Oggetto: [ID: 5755] **PROVINCE DI LECCE-BRINDISI e TARANTO - Salice Salentino (LE) – Veglie (LE) –
Guadagnano (LE), San Pancrazio Salentino (BR) – Avetrana (TA) - Erchie (BR): Progetto per la
realizzazione di un impianto eolico costituito da 14 aerogeneratori, ciascuno della potenza
nominale pari a 6 MW e delle opere necessarie di connessione alla RTN, per una potenza
complessiva di 84 MW.**

Proponente: Enel Green Power Italia S.r.l.

Parere tecnico istruttorio della Soprintendenza speciale per il PNRR.

Estratto da Elaborato 3.2.7 del PPTR: Morfotipologie rurali

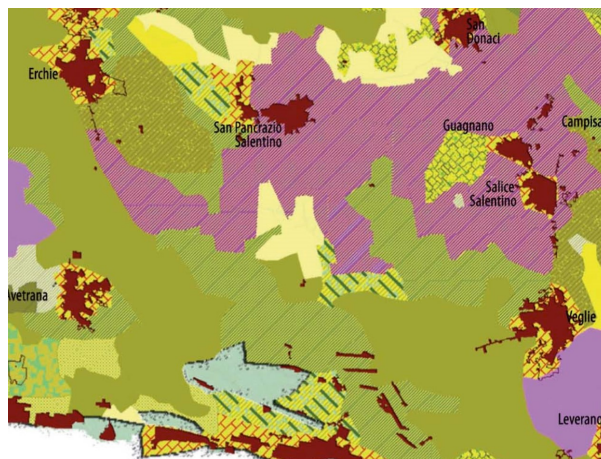
I morfotipi prevalenti sono riconosciuti ai punti 1.2 Oliveto prevalente pianeggiante a trama larga (cat.1 Monocolture prevalenti), 2.2 Oliveto/semintativo a trama fitta (cat.2 Associazioni prevalenti) e 2.5 Vigneto/Frutteto: pertanto ai fini di una riqualificazione paesaggistica dell'area si renderebbe necessaria la ricucitura della trama colturale mediante interventi di ripristino dei valori agricoli ivi riconosciuti, in luogo di operare una cesura mediante un cambio di destinazione d'uso del suolo finalizzato all'installazione del parco eolico.

Elaborazione GIS PPTR – Paesaggi eccellenti: L'area del progetto è evidenziata in rosa

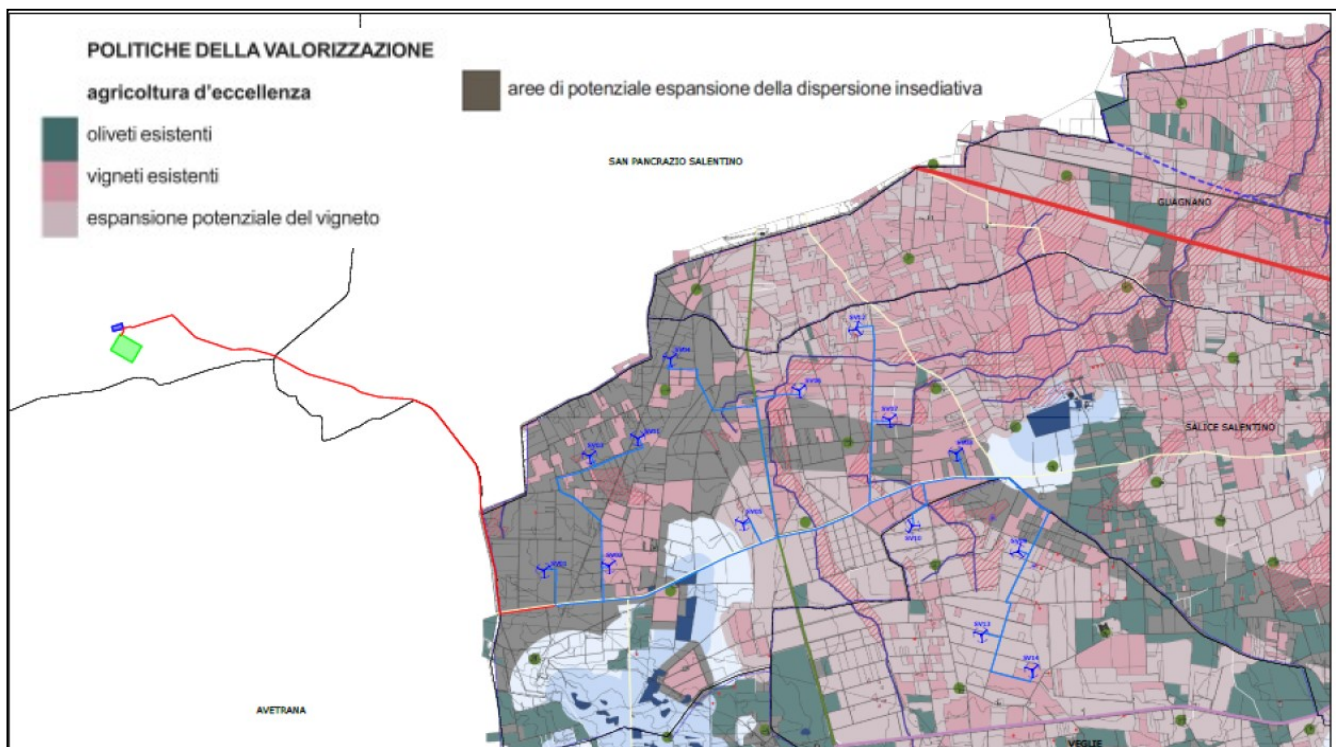
RITENUTO di non condividere le valutazioni espresse dalla Società proponente secondo le quali *“il giudizio complessivo attribuito all'area di studio è medio-basso”* (cfr. Relazione Paesaggistica), considerato che l'area di progetto ricade in un territorio perimetrato dal PPTR quale **“Paesaggi eccellenti”**, ovvero **“il paesaggio dei vigneti”** (area tra Salice e Veglie, Parco del Negroamaro. Grande area a vocazione viticola dove il vitigno del Negroamaro ha preso il posto della macchia mediterranea e delle paludi che un tempo, facevano parte del paesaggio dell'Arneo) e il **“paesaggio delle masserie eccellenti”** (cfr. PPTR - 4.2 *“Cinque progetti territoriali per il paesaggio regionale. CTS e aree tematiche di paesaggio”*), dove, l'introduzione di elementi così estranei al delicato contesto paesaggistico, ne determinerebbe una trasformazione e un'alterazione in termini di detrimento della qualificazione e dei valori, di percezione sociale, di fruibilità di luoghi e percorsi aventi caratteri identitari di lunga durata.
